**Schema per l'istruttoria delle procedure di Valutazione di Impatto Ambientale
anche eventualmente integrate con la Valutazione di Incidenza**

CUP 9347 - Istanza per il rilascio del provvedimento di VIA e del Provvedimento Autorizzativo Unico Regionale ai sensi dell'art. 27 bis del D. Lgs.152/2006 relativa al progetto di "Attività di recupero R5 e messa in riserva R13 di rifiuti non pericolosi da svolgersi presso l'area sita in Ariano Irpino (AV), contrada Camporeale area PIP isola 10B Lotti 20 e 21, parte dei Lotti 7 e 8 isola 10" - Proponente F.lli Miele S.r.l.

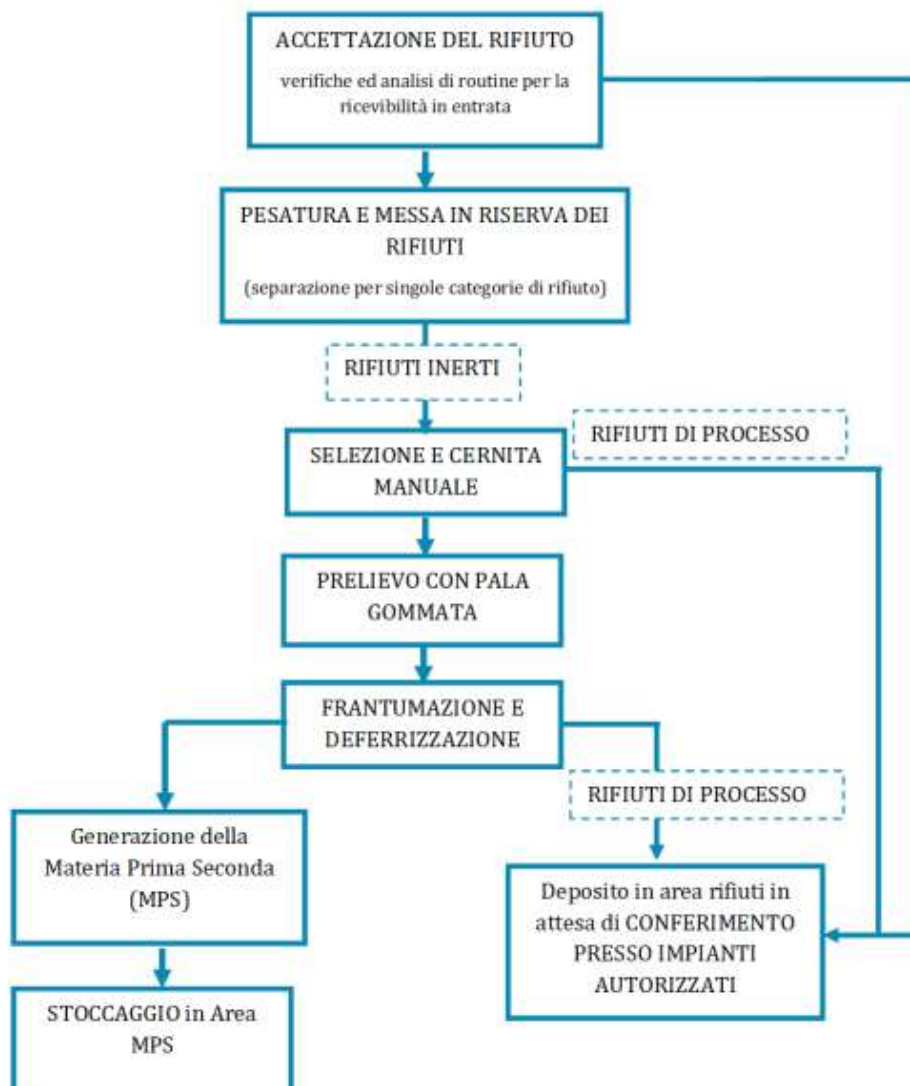
Si chiede di illustrare la distribuzione della risorsa idrica (con opportuna planimetria) all'interno dell'area di progetto.

Il proponente aggiorna lo SIA con la planimetria richiesta.
